PREVOST

Bulletin de garantie

95-18

Sujet: **INSTALLATION D'UNE DIODE DANS LE COMPARTIMENT DES BATTERIES**

FIGURE 1

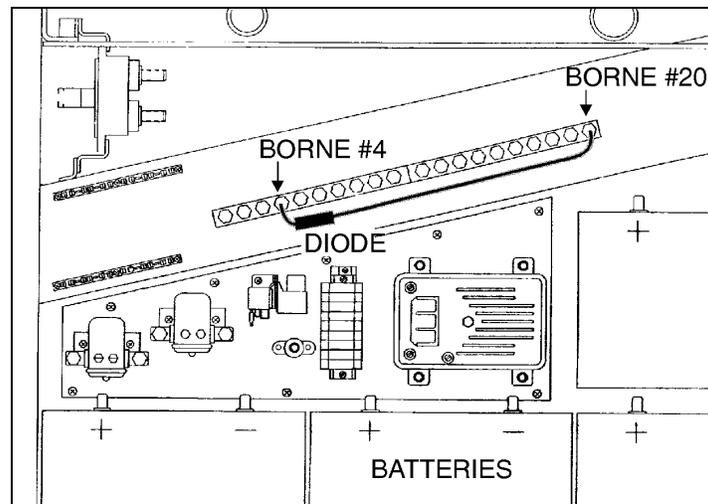
Dans le but d'éliminer les bruits que peut causer dans le système de sonorisation la soupape du système de chauffage central lors de sa décharge, le département d'ingénierie de Prevost Car a apporté une modification que vous pouvez effectuer sur votre véhicule. Pour effectuer cette modification, suivez la marche à suivre suivante.

1. À l'intérieur du dernier compartiment à bagage, ouvrir le compartiment des batteries.
2. Après avoir dévissé les écrous des bornes #4 et #20 (Fig. 1), installer la diode assemblée entre ces deux bornes et reposer les écrous.

Attention: L'extrémité du fil où est située la diode doit être installée sur la borne #4.
